ESCOPO DA REVISÃO EM FUNÇÃO DO CONTRATO SCEC 17/2020:

AUTOR DO PROJETO
FERNANDO GUERREIRO MOTA
CAU: A244537-9
CONTRATANTE
SECRETARIA DE CULTURA E ECONOMIA CRATIA
CONTRATO/PROCESSO
SCEC 17/2020
DATA: 26/06/2021

OBJETO
RESTAURDO DO SOBRADO CORONEL ESMÉDIO
INSCRIÇÃO
PRAÇA CORONEL ESMÉDIO, S/N, PORTO FELIZ
PROJETO EXECUTIVO
ASSINADO
ALIMENTADORES
PLANTA DO SUPERIOR E ÁREA TÉCNICA
ESCALA: INDICADA
DATA: 26/06/2021
FERNANDO GUERREIRO / F.G.M.

PLANTA DO SUPERIOR
ESC.: 1/75

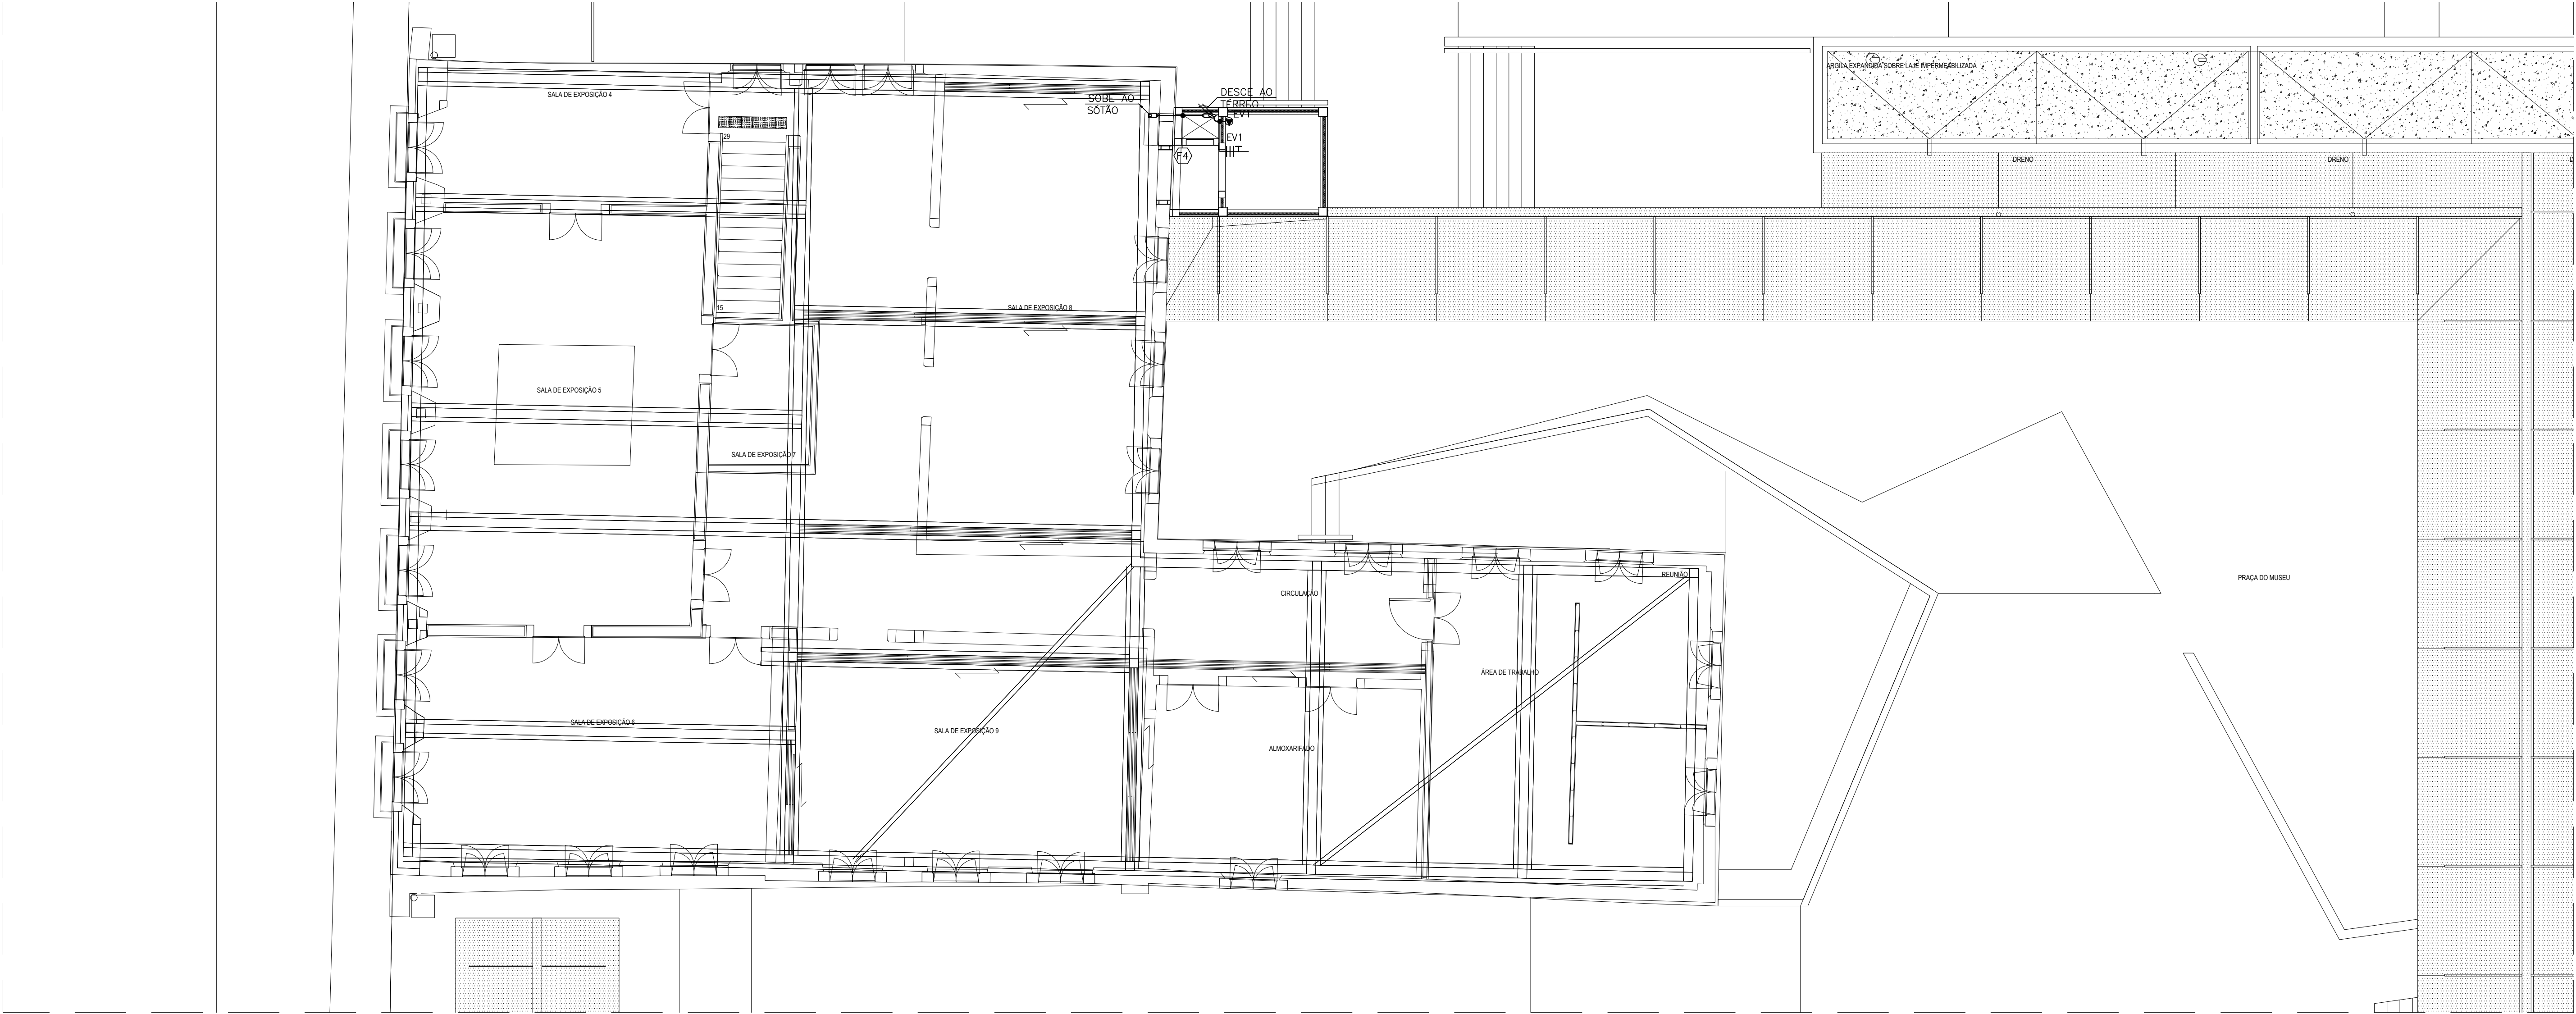
- 1 – MUDANÇA DE LAYOUT DOS TRILHOS DE ILUMINAÇÃO DO PAVIMENTO SUPERIOR SEM A ALTERAÇÃO DE CIRCUITOS OU DA POTÊNCIA INSTALADA.
- 2 – ACRESCIMO DE 1 ELEVADOR DE ACESSIBILIDADE PRÓXIMO À RUA ARCIÚO BORGES, PARA TANTO FOI UTILIZADO 1 DOS CIRCUITOS RESERVA DO QGBT.
- 3 – SUPRESSÃO DOS CONDUTORES DAS INSTALAÇÕES DE AR-CONDICIONADO DOS QUADROS QFAC-1 (F4) E QFAC-2 (F5) DESEU O QGBT, DEMANDANDO A "TUBULAÇÃO SECA" COMO PREVISTO PARA FUTURA INSTALAÇÃO.
- 4 – INCLUSÃO DO SISTEMA DE COMBATE A INCÊNDIO NO PROJETO DE INSTALAÇÕES ELÉTRICAS.
- 5 – REVISÃO DO FUNCIONAMENTO DOS ESPRINHOS D'ÁGUA.
- 6 – INCLUSÃO DE SISTEMA DE ILUMINAÇÃO PARA A MARQUISE.
